## 仕様変更のお知らせ

製品名	形式名
インターフェイスユニット	UKTF2 (XK22-02用)

UKTF2-S-DC110V

## 内部回路の構成 (UKTF 2形)

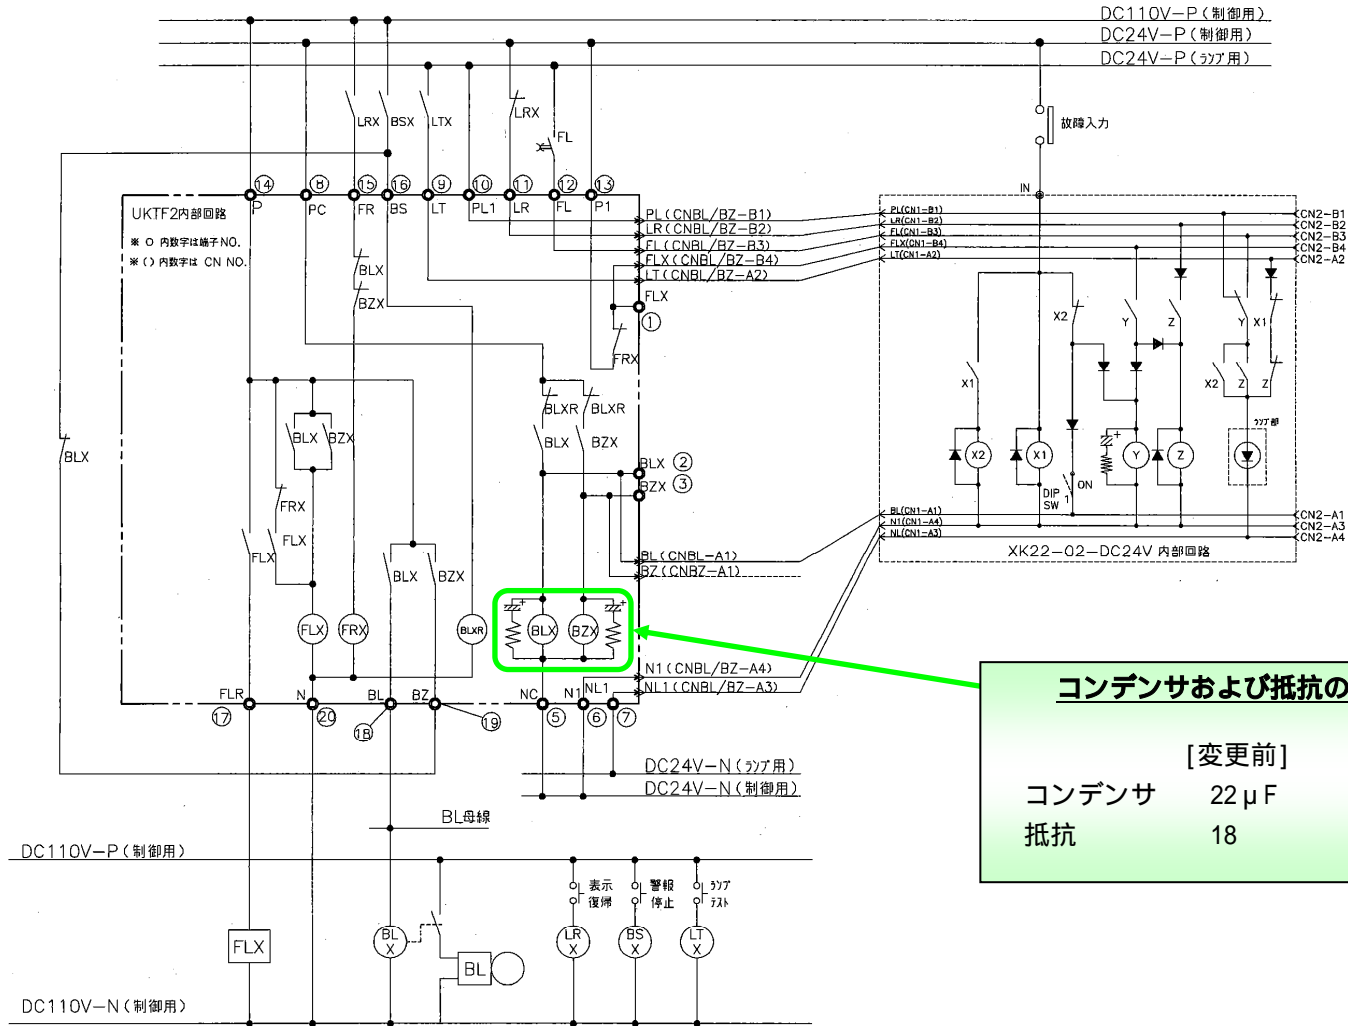
内部回路に使用しているコンデンサおよび抵抗の定数変更  
コンデンサ (変更前:22 $\mu$ F 変更後:47 $\mu$ F)  
抵抗 (変更前:18 変更後:10 )

最小入力パルス(3msec)での動作安定性向上のため

[変更前]	[変更後]
コンデンサ	22 $\mu$ F	47 $\mu$ F
抵抗	18	10
